**Informacja dla Wykonawców**

dotyczy: przetargu nieograniczonego na wykonanie robót budowlanych: **Budowa sportowej hali łukowej przy Publicznym Gimnazjum nr 29 i Szkole Podstawowej nr 12 w Łodzi ul. Jurczyńskiego 1/3 – budżet obywatelski**

- treść zapytań wraz z wyjaśnieniami
- zmiana treści specyfikacji istotnych warunków zamówienia
- zawiadomienie o przedłużeniu terminu składania ofert

Rys. 1 – Przekrój podłogi sportowej

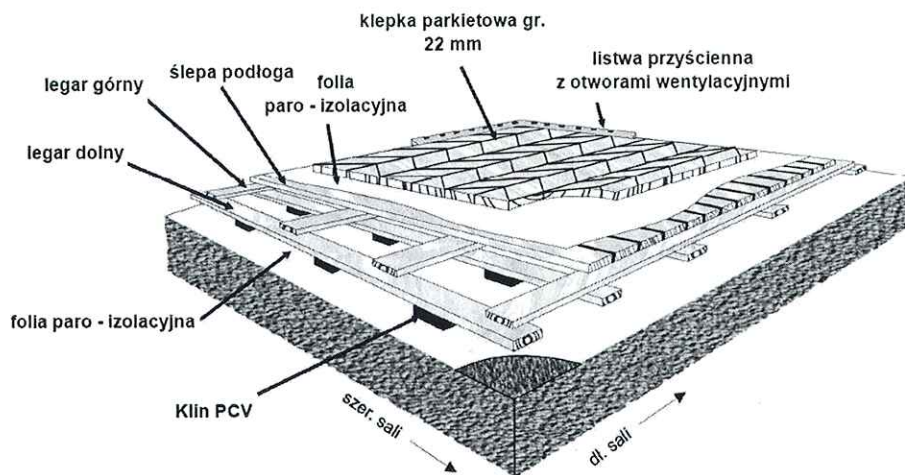
1. Ze względu na fakt, iż podłogi sportowe montowane w halach sportowych powinny być wykonane zgodnie z obowiązującą w tym zakresie normą PN EN 14904:2006 – prosimy o potwierdzenie, wykonany system podłogi powinien być zgodny we wszystkich 13 parametrach z normą PN EN 14904:2009.
2. Prosimy o wskazanie przez Zamawiającego podłogi równoważnej do projektowanej. Proszę wskazać taką podłogę, która parametrami będzie równoważna do projektowanej.
3. Czy Zamawiający wyraża zgodę na zastosowanie certyfikowanej, systemowej podłogi np. ARIM SPORT 2.S. zgodnej z normą PN 14904:2009 we wszystkich 13 parametrach.
4. Pragniemy zaprezentować Państwu systemową podłogę ARIM Sport / 2.S. z nawierzchnią z parkietu dębowego, jako produktu równoważnego do projektowanego, z prośbą o dopuszczenie do realizacji. Poniżej przekrój podłogi.

Nazwa elementu / parametru	Ilość	Wysokość konstrukcji tworzą :	Ilość
ilość warstw folii izolacyjnej łącznie [ szt. ]	2	folia łącznie [ mm ]	0,30
Rozstaw klina / podkładki poziomującej [cm]	50,00	Klin [ mm ]	27,50
rozstaw elementów sprężystych [ cm ]	50,00	legar dolny [ mm ]	19,00
legary pojedyncze ( 1 ) czy podwójne ( 2 )	2	legar górny [ mm ]	19,00
długość elementu legarów [ cm ]	250,00	ślepa podłoga [ mm ]	19,00
szerokość elementów legarów [ cm ]	9,50	plyta V313 [ mm ]	0,00
rozstaw legarów dolnych oś / oś [ cm ]	50,00	plyta V313 [ mm ]	0,00
rozstaw legarów górnych oś / oś [ cm ]	50,00	<b>wysokość konstrukcji [ mm. ]</b>	<b>84,80</b>
długość elementów ślepej podłogi [ cm ]	250,00	<b>grubość nawierzchni [ mm. ]</b>	<b>22,00</b>
szerokość elementu ślepej podłogi [ cm ]	9,50	<b>wysokość całkowita podłogi [ mm. ]</b>	<b>106,80</b>
rozstaw elementów ślepej podłogi oś / oś [ cm ]	12,50

Podłoga ta posiadają badania wszystkich 13-tu parametrów wymaganych przez normę PN-EN 14904 : 2009 i oznaczenie **CE**. Podłoga została przebadana pod kątem:

**Odpowiedź:** Zamawiający informuje, iż zgodnie z zapisami zawartymi w specyfikacji istotnych warunków zamówienia, dopuszcza się metody, materiały, urządzenia, systemy, technologie itp. równoważne do przedstawionych w opisie przedmiotu zamówienia. Dopuszcza się więc stosowanie, w uzgodnieniu z zamawiającym, wszelkich równoważnych odpowiedników rynkowych o właściwościach nie gorszych niż wskazane w dokumentacji technicznej. Parametry wskazanego standardu określają minimalne warunki techniczne, eksploatacyjne, użytkowe, jakościowe i funkcjonalne, jakie ma spełniać przedmiot zamówienia. Dopuszcza się metody, materiały, urządzenia, systemy, technologie itp. o parametrach technicznych, jakościowych i właściwościach użytkowych oraz funkcjonalnych odpowiadających metodom, materiałom, urządzeniom, systemom, technologiom itp. opisanym w dokumentacji.

Zamawiający dopuszcza zastosowanie przez Wykonawcę rozwiązań równoważnych podłogi sportowej w stosunku do podanego w projekcie, z zastrzeżeniem wymogu, aby podłoga posiadała Atest Higieniczny PZH oraz dokument potwierdzający badania podłogi zgodne z normą PN-EN 13501-1, dotyczącej reakcji na ogień który posiada cechę minimum CFI-S1 oraz deklarację producenta podłogi na wszystkie parametry (13 punktów) normy PN-EN 14904.
